ООО «ТрансСигналАвтоматика»

СХЕМЫ ПОДКЛЮЧЕНИЯ И КОНТРОЛЯ СВЕТОДИОДНЫХ МОДУЛЕЙ ТИПА СЖДМ ДЛЯ ЖЕЛЕЗНОДОРОЖНЫХ СВЕТОФОРОВ АВТОБЛОКИРОВКИ

ДОПОЛНЕНИЕ №4 К ТЕХНИЧЕСКИМ РЕШЕНИЯМ
ПЕТИ. 424565. 011-01 ТР-АБ АБТ

Рис. 3.1.

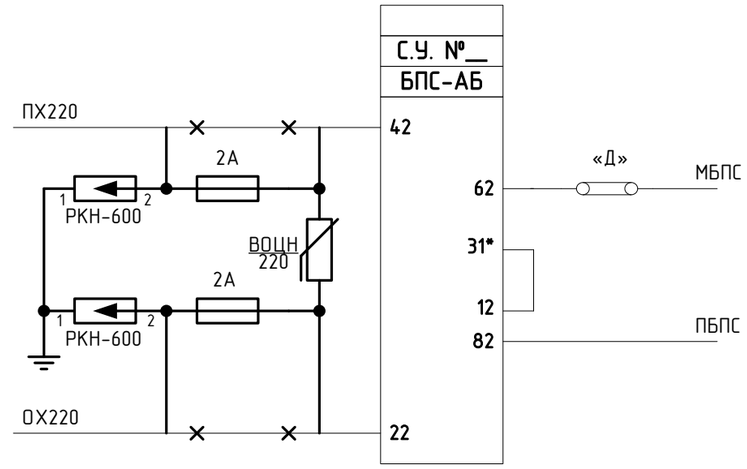
Согласно поручению Управления автоматики и телемеханики Центральной дирекции инфраструктуры – филиала ОАО «РЖД» (протоколы совещаний № ЦШТех-4/43, ЦШТех-4/44), для повышения эксплуатационной надежности и защиты от грозовых разрядов, в схемы включения БПС-АБ могут быть внесены изменения, показанные рис. 3.1. Данная схема рекомендуется на сигнальных установках, расположенных в районах наиболее подверженных воздействиям грозовых разрядов.

рис. 4.1

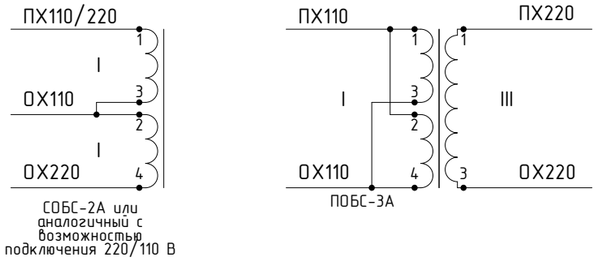
4.2. Питание блока БПС-АБ осуществляется от источника питания 220В (+10%, -15%) 50 Гц. В случае, если питание релейного шкафа осуществляется от источника питания 110В 50Гц, необходимо произвести повышение питающего напряжения для блока БПС-АБ по одному из двух вариантов, представленных на рис. 4.1

рис. 4.4

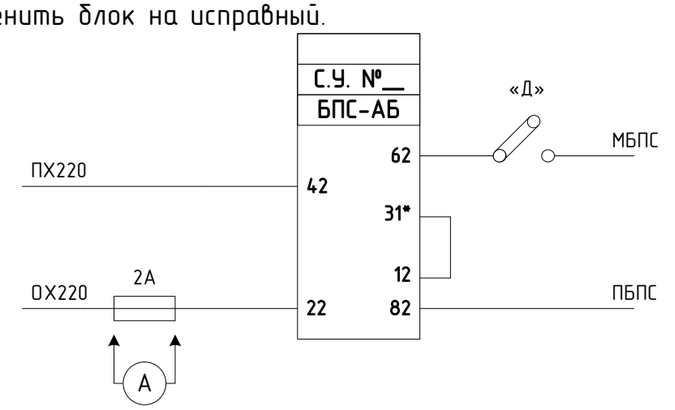
4.6. После монтажа схемы сигнальной точки необходимо установить перемычку на блоке БПС-АБ, согласно таблице 1, для обеспечения тока через модули СЖДМ в пределах 150-200 мА. После установки номинального режима СЖДМ, необходимо разомкнуть банановую дужку «Д» (согласно рис. 4.4) и подключить амперметр для измерения переменного тока вместо плавкой вставки 2А. В режиме холостого хода, ток первичной цепи блока питания БПС-АБ не должен превышать 40 мА 50Гц. Если ток холостого хода больше 40 мА, то это свидетельствует о коротком замыкании в обмотках трансформатора блока. Необходимо обследовать розетку БПС-АБ на предмет замыканий между свободными контактами (конструкция блока такова, что вторичные обмотки трансформатора выведены на контакты БПС-АБ и находятся под напряжением; замыкания между обмотками приводит к повышению тока в первичной цепи, разогреву трансформатора и, через некоторое время, выходу из строя блока). Для исключения вероятности внешнего замыкания обмоток трансформатора, необходимо на свободные выводы одеть трубку ПВХ диаметром 8 мм или аналогичную, длинной 25 мм («кембрик»). Если розетка подключения БПС-АБ исправна и монтаж выполнен качественно, а ток холостого хода больше 40 мА, необходимо заменить блок на исправный.
